NAŠE ZNAČKA: 54200/ *1145K* /18/Ku

SPIS.ZN.: BR 73/18 – I/ost.

„Technická a dopravní infrastruktura pro 36 rodinných domů Ježník III v Krnově“

- vyjádření k žádosti ve stupni DÚR

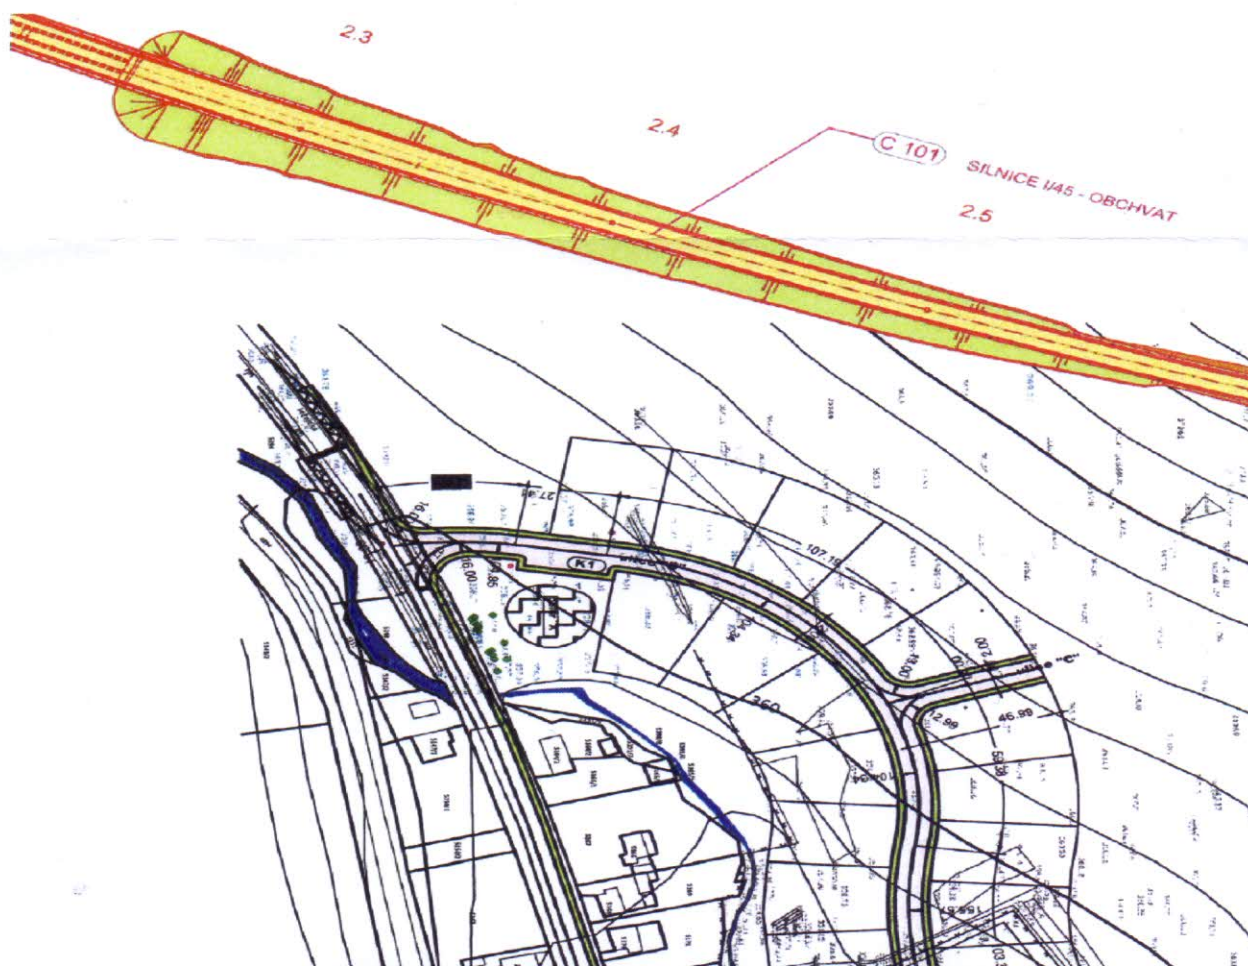
Dle Vámi předložených podkladů je patrné, že téměř celá stavba se umísťuje na pozemcích ve vlastnictví města Krnov a nachází se mimo stávající silniční síť silnic I. tříd č. I/57 a č. I/45.

Z hlediska výhledových zájmů námi připravovaných staveb město Krnov ve spolupráci s ŘSD ČR, Správa Ostrava připravuje Technickou studii pro stavbu „I/45 Krnov – západní obchvat“, která dle předložené PD stavby „Technická a dopravní infrastruktura pro 36 rodinných domů Ježník III v Krnově“ není v kolizi s navrhovanou infrastrukturou. Nicméně i přesto požadujeme, aby město Krnov vždy zajistilo koordinaci těchto připravovaných staveb, zejména by toto území určené pro rodinnou zástavbu mělo být vyřešeno včetně zamezení šíření hluku z budoucího obchvatu.

- ŘSD ČR, Správa Ostrava požaduje vždy předkládat stupně projektové dokumentace k vyjádření.
- Nejpozději ve stupni DSP nám bude doložen způsob vyřešení vlivu okolí na samotnou plánovanou výstavbu rodinných domů, tedy včetně vlivů výhledového provozu na silnici č. I/45 a návrhu případných protihlukových opatření, která budou výhradně investicí stavebníka.
- V souvislosti s tímto, výše uvedeným požadavkem bude mezi investorem stavby a naší organizací sepsáno Prohlášení investora/stavebníka, ve kterém se zaváže, že nebude po ŘSD ČR, Správa Ostrava požadovat jakákoliv protihluková a jiná opatření.
- Do dokumentace ve stupni DSP budou zapracovány všechna vydaná stanoviska a vyjádření.
